改善箇所説明図

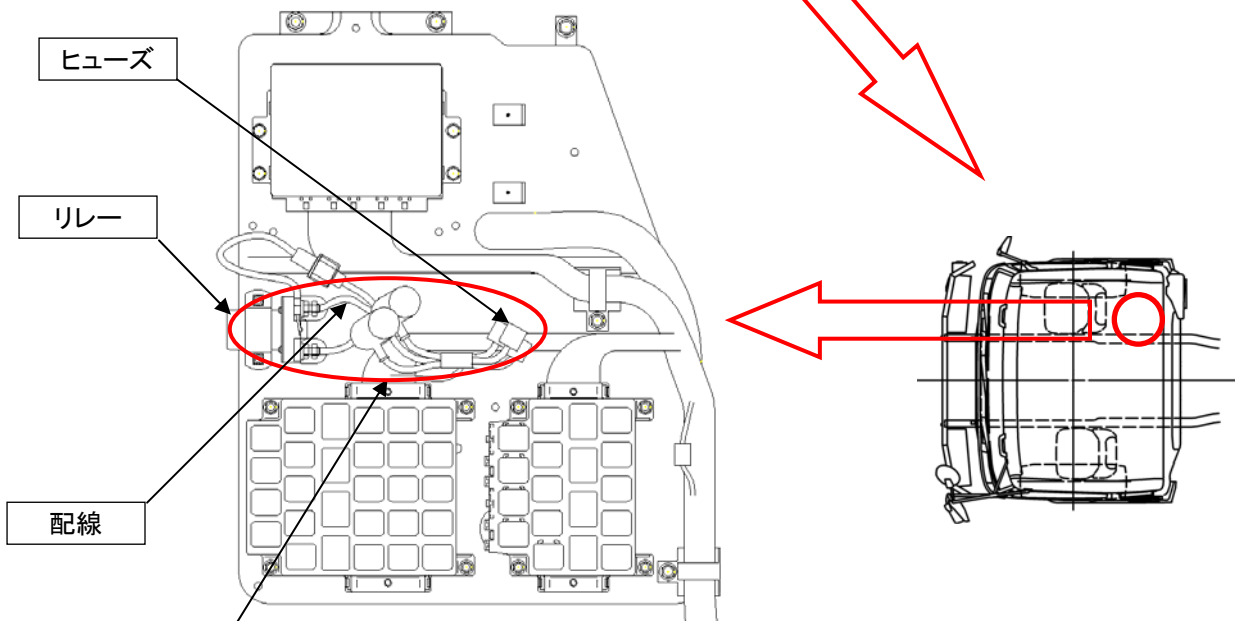
基準不適合発生箇所

除雪車改造された車両において、前面ガラスの電熱線用リレー、ヒューズ及び電気配線の容量が不足しているため、長時間連続して使用した場合、当該配線等が発熱するものがある。そのため、そのまま使用し続けると配線等が焼損し、最悪の場合、火災となるおそれがある。

改善措置の内容

全車両、前面ガラスを確認し、電熱線入りの場合は、当該配線、リレー、ヒューズを対策品と交換する。

注：□ は、交換部品を示す。
